Objet : Autorisation environnementale | Dossier IOTA n° 0100303318
Mémoire en réponse à l'avis défavorable du 9 Juillet 2026 de la CLE du SAGE Bièvre.

PARAY CENTRE DE DONNEES. Gestion des eaux pluviales

CONSTRUCTION D'UN CENTRE DE DONNÉES

ANNEXE 5. Logigramme

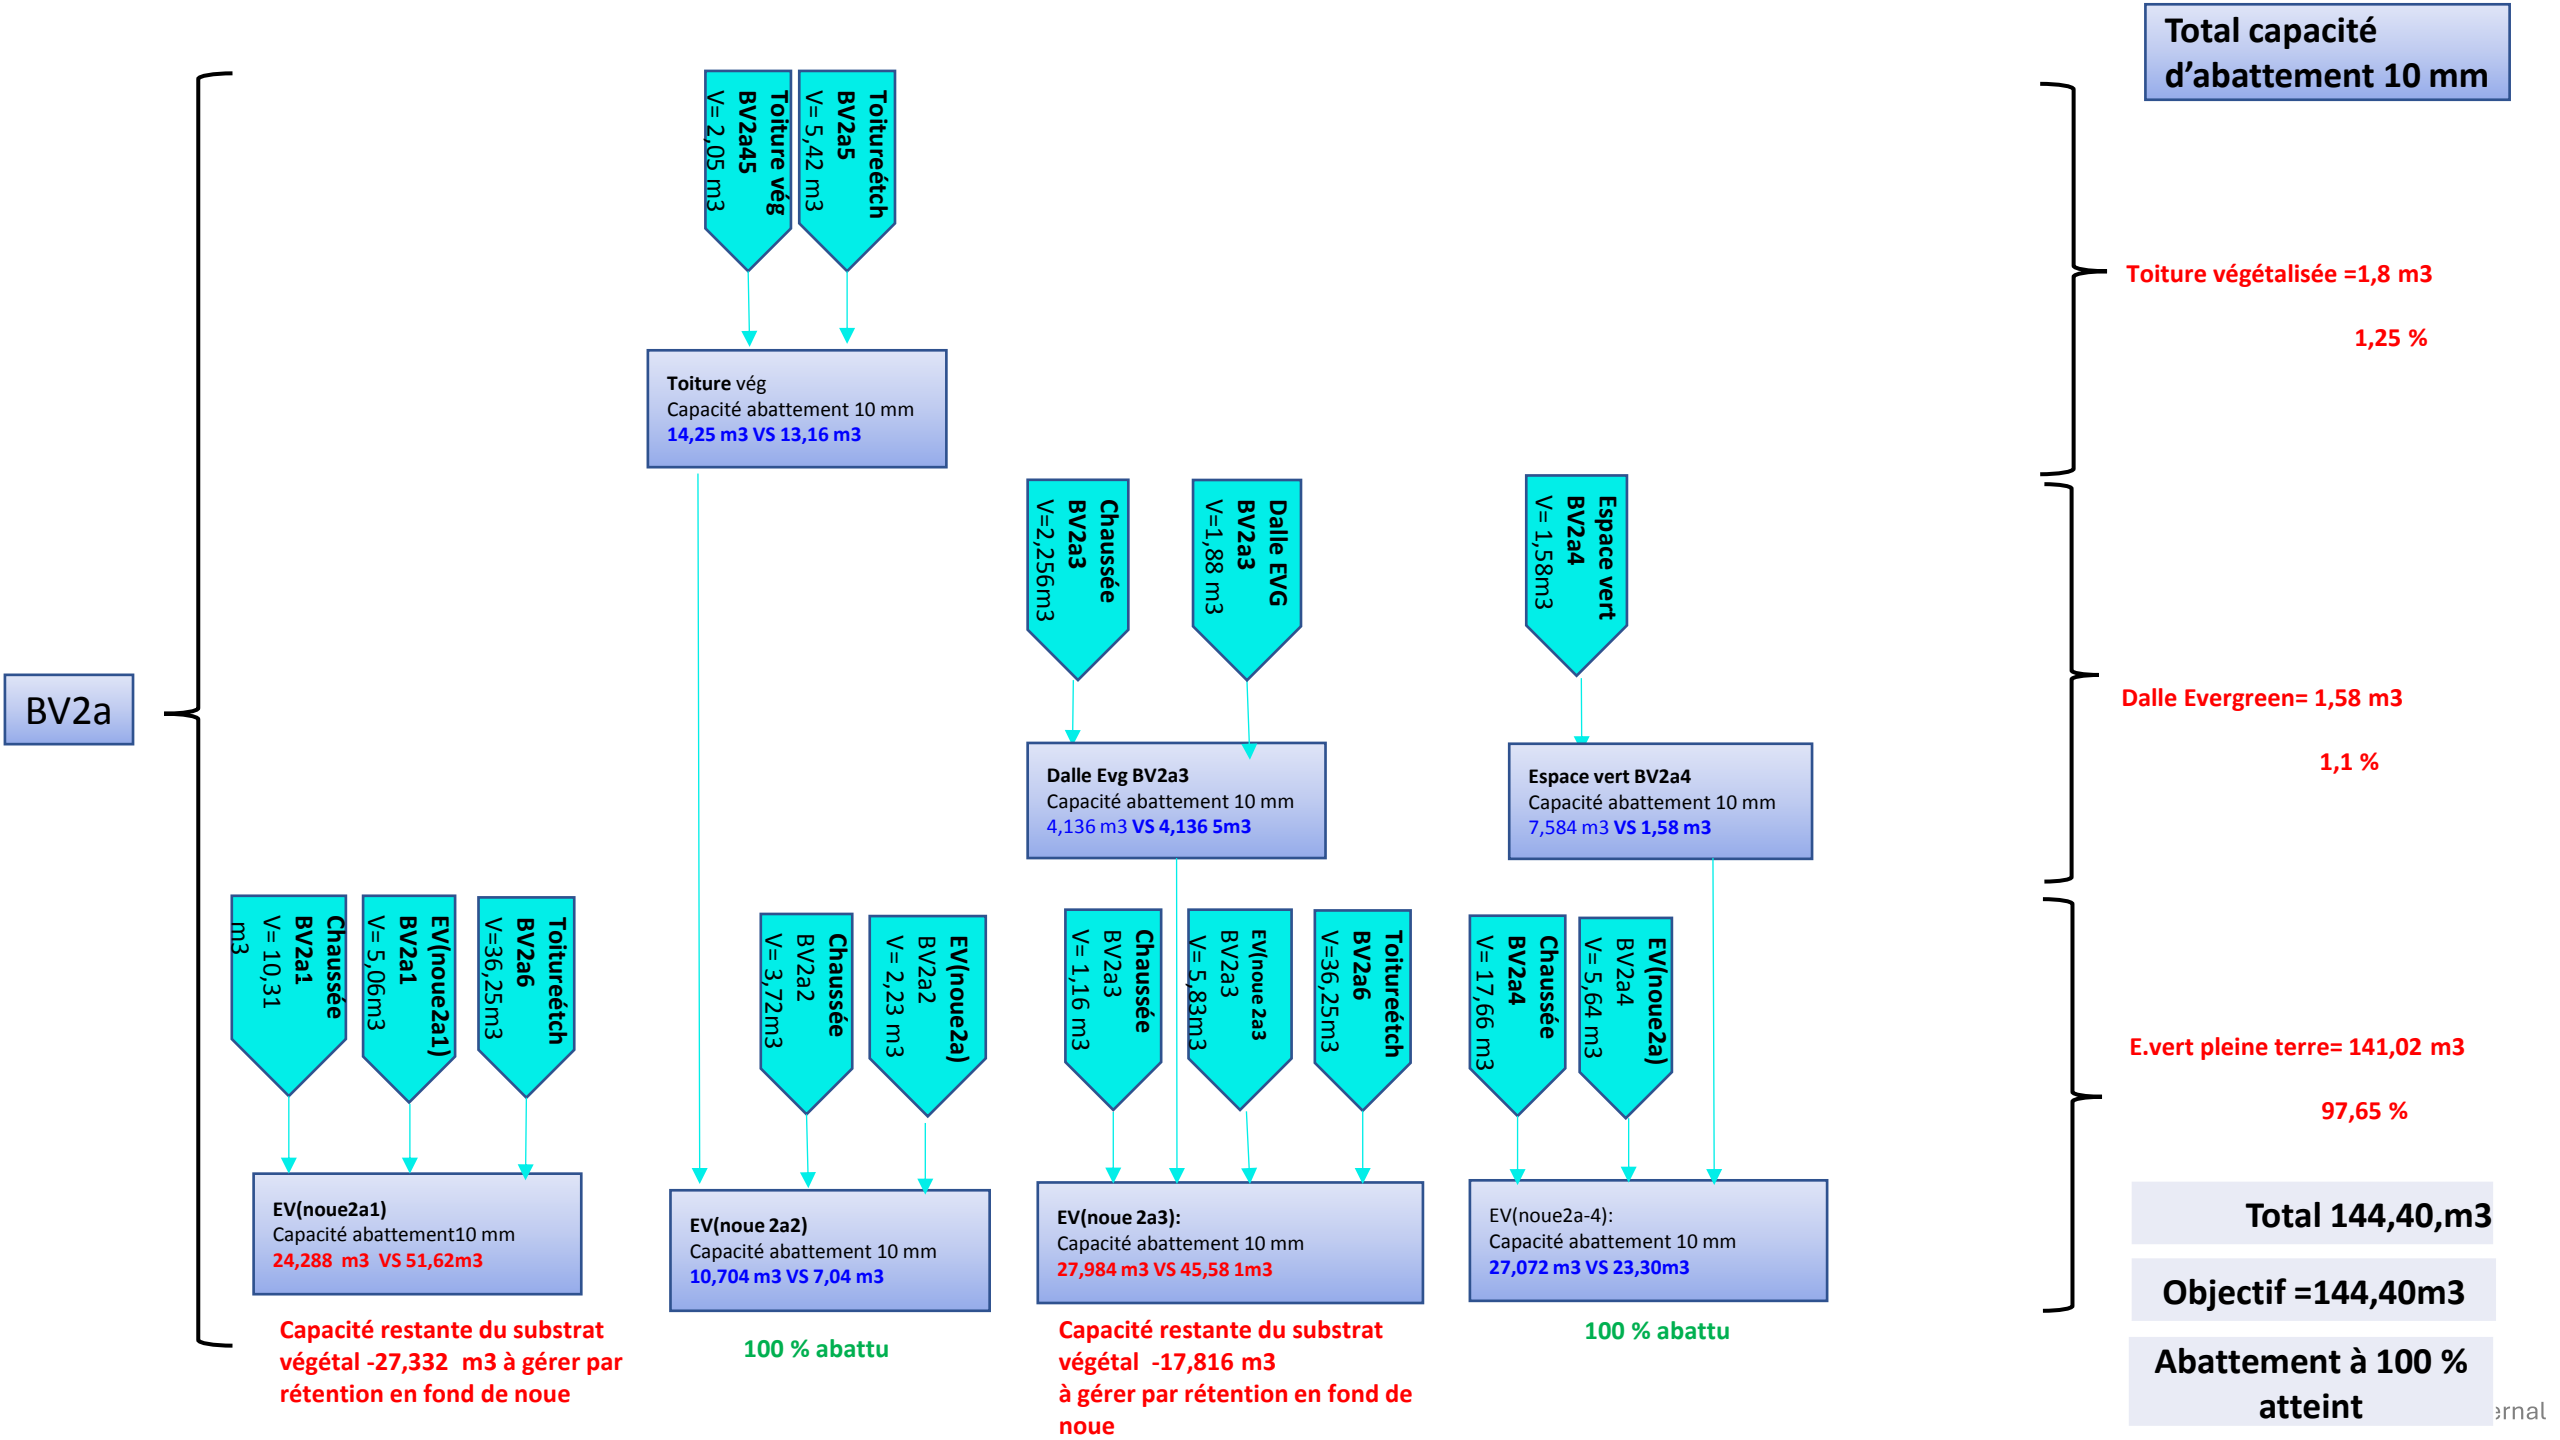
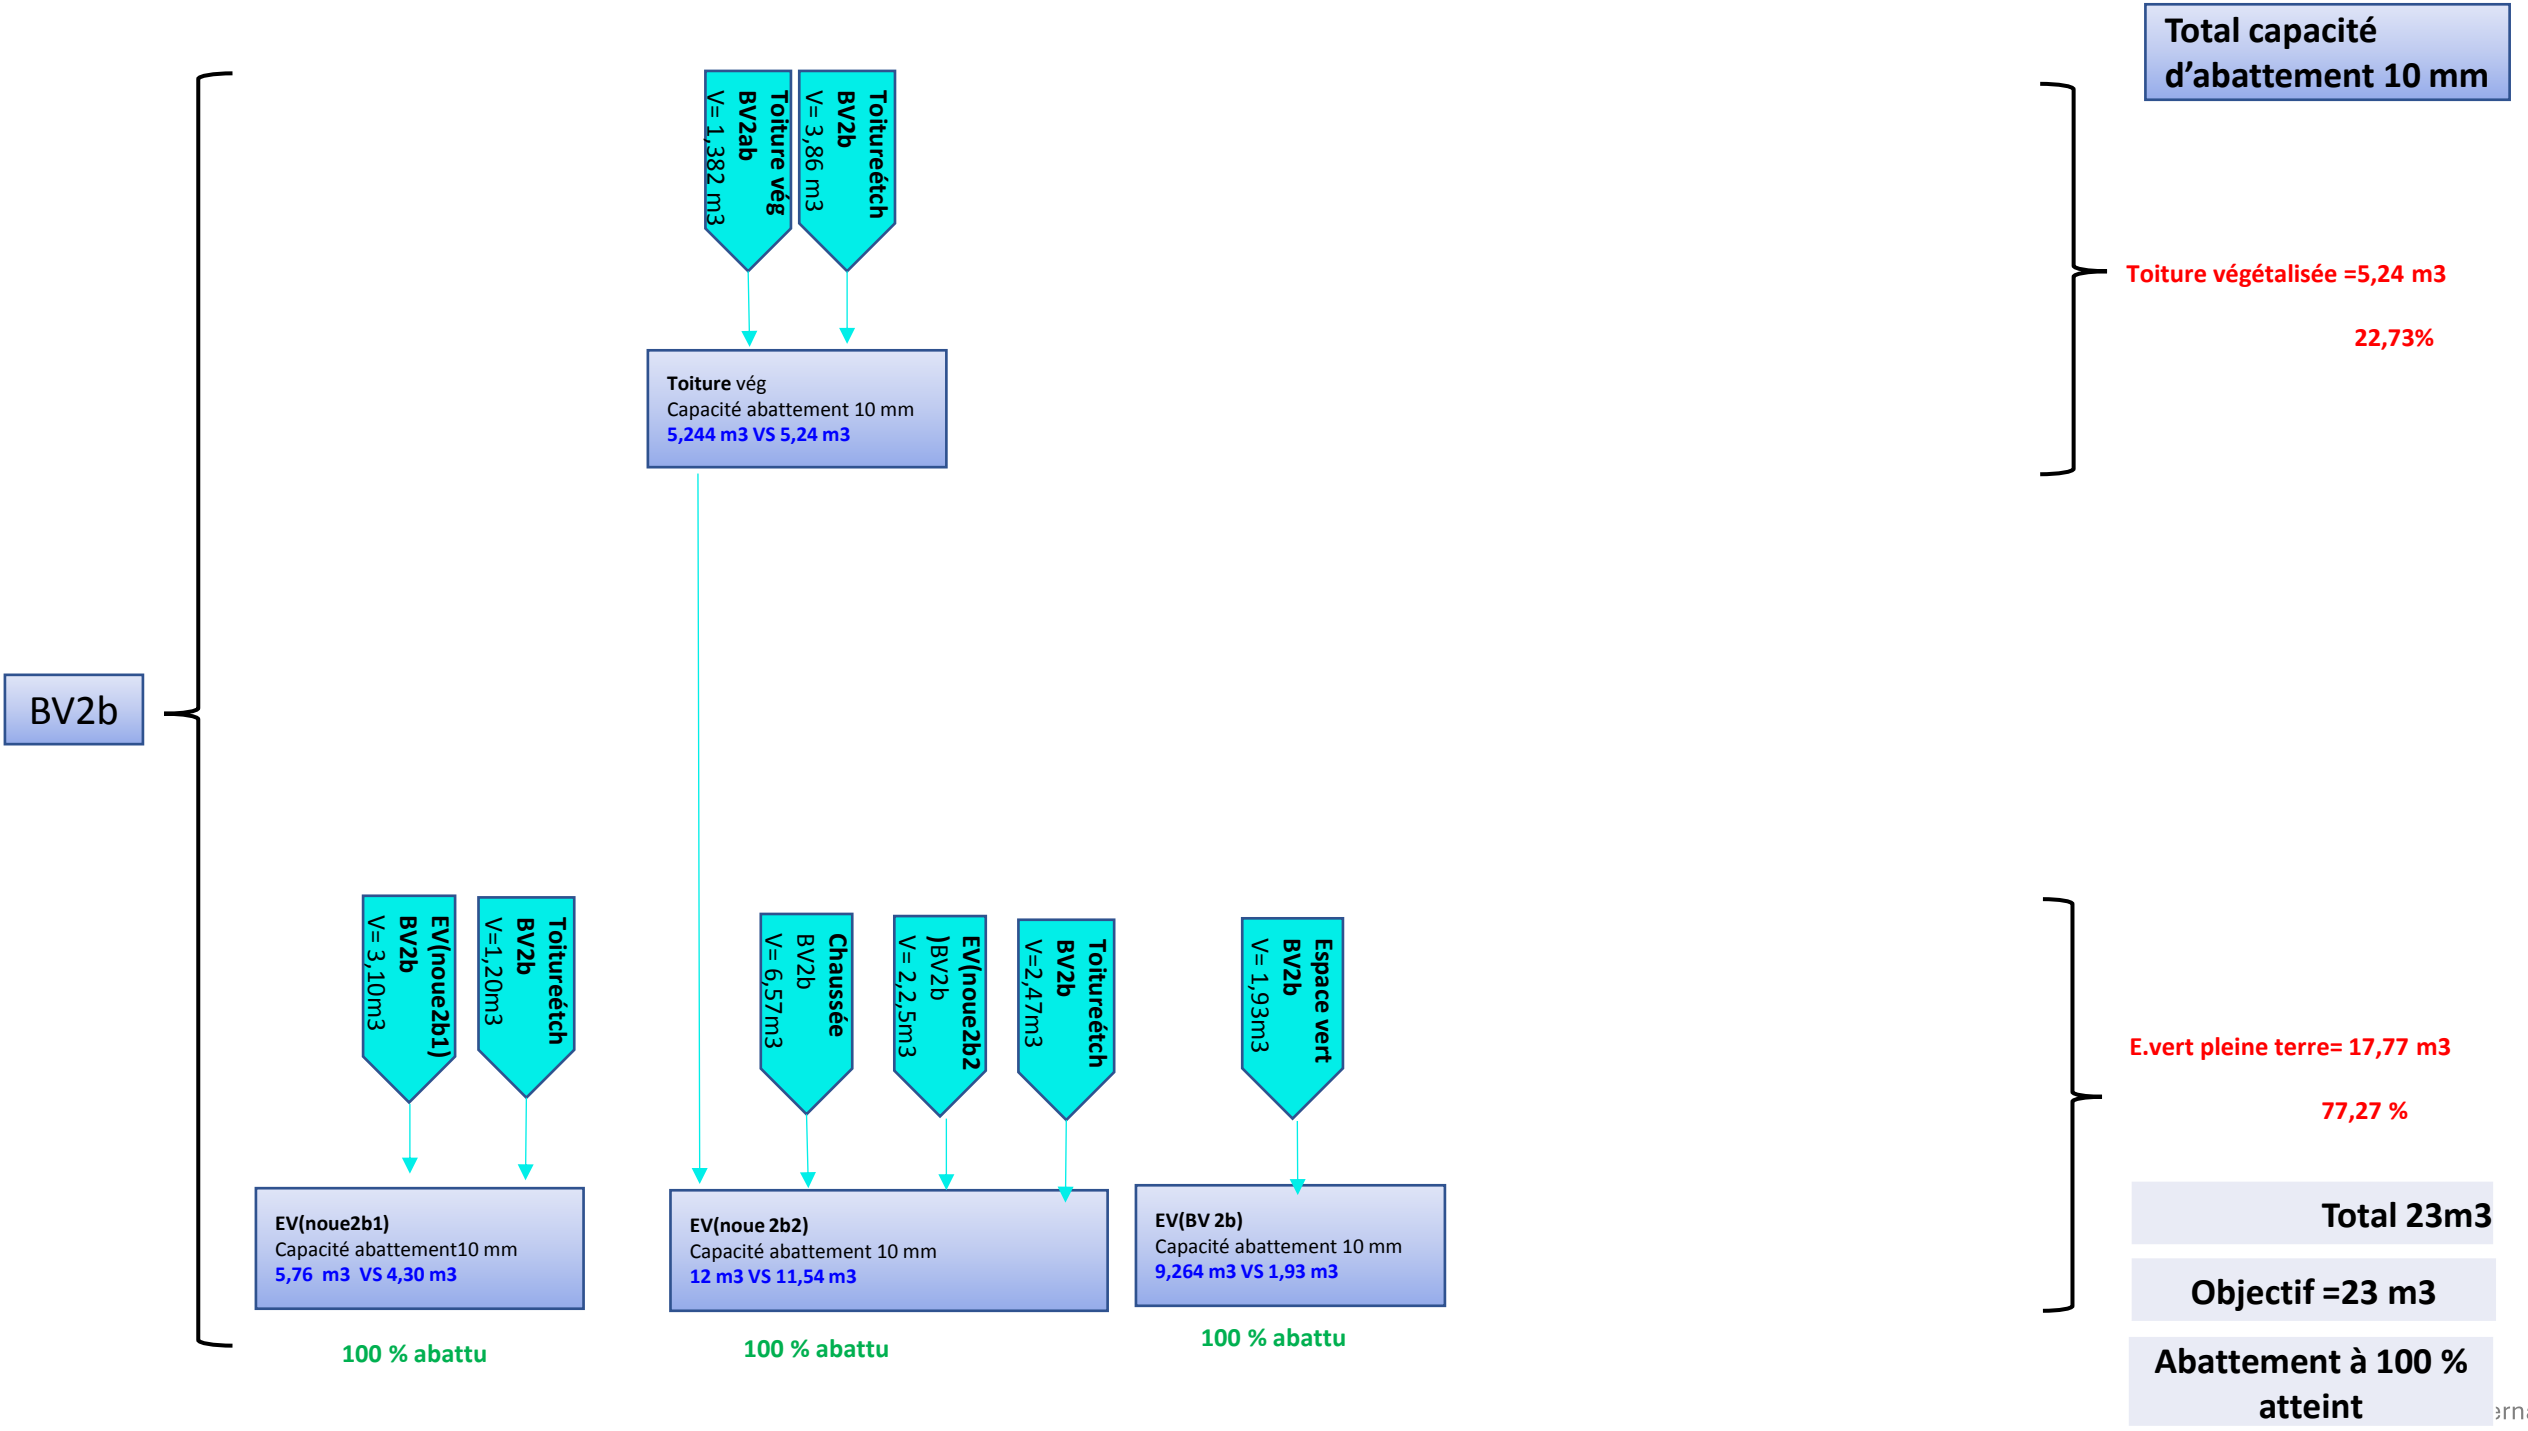
Réserve 2
Q : La CLE demande que le cheminement de l'eau au sein des différents sous-bassin versant mais également entre les ouvrages soit dument présenté notamment sur un plan. En effet, le dossier n'explique pas correctement le cheminement des eaux pluviales au sein de ces différents sous-bassin versants et entre les ouvrages. Il est donc impossible de distinguer les surfaces directement gérées via de la grave drainante sous-voirie des surfaces infiltrées en premier lieu via des ouvrages de pleine-terre.

R : Le cheminement de l'eau au sein des différents sous-bassin versant mais également entre les ouvrages a été représenté sur les plans, les coupes et le logigramme en annexe (PJ 1, PJ2, PJ 3). Ces documents indiquent la circulation de l'eau de pluie depuis la toiture jusqu'aux ouvrages d'infiltration. Le cheminement des eaux d'incendie est également représenté afin de confirmer le respect des obligations de récupération.
